Mission régionale d'autorité environnementale
OCCITANIE

Avis
sur la création d'une centrale photovoltaïque au sol
au lieu-dit « *Les Ayades* » à Assier (Lot)

N°Saisine : 2024-13105

Avis émis le 5 juin 2024

Figure 3 : superposition de l'implantation de la centrale PV avec la carte des enjeux des habitats naturels (source : étude d'impact)

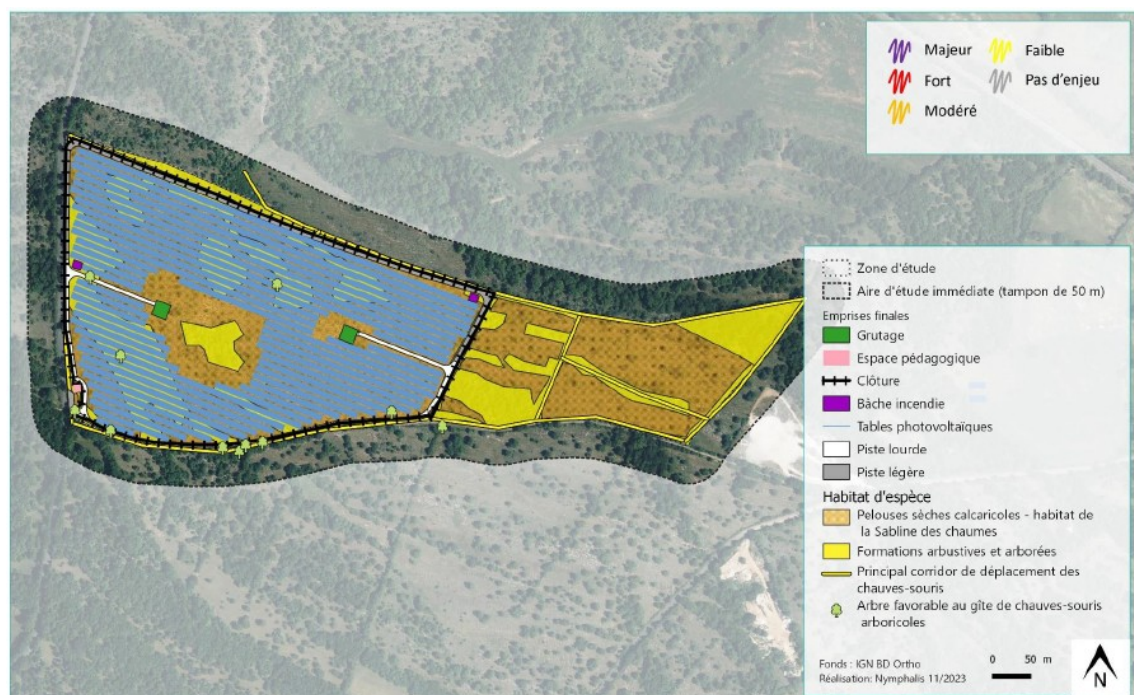
Malgré une réduction de l'emprise des panneaux, le projet s'implante au sein d'une mosaïque d'habitats de pelouses sèches (habitat communautaire) dans un bon état de conservation, de fourrés et de jeunes Chênaies. Le projet va impacter :

- 8,5 ha de pelouses sèches et 0,7 ha de pelouses semi-sèches à sèches ;
- 1,4 ha de fourrés caducifoliés ;
- 1,8 ha de Chênaie pubescente.

La MRAe évalue que la réalisation des tranchées d'enfouissement des câbles électriques, l'implantation des pieux et le roulement des engins conduira à une altération forte, voire une destruction des pelouses sèches, des fourrés caducifoliés et de la Chênaie pubescente. L'impact du projet sur cette mosaïque d'habitats est donc jugé fort. Malgré la mise en place de mesures d'évitement, de réduction et de compensation, le niveau des impacts résiduels pour ces habitats communautaires est considéré comme significatif par la MRAe.

La MRAe recommande de revoir à la hausse le niveau d'impacts retenus (impacts forts) pour les habitats communautaires susceptibles d'être fortement altérés, voire détruits durant la phase de réalisation de la centrale.
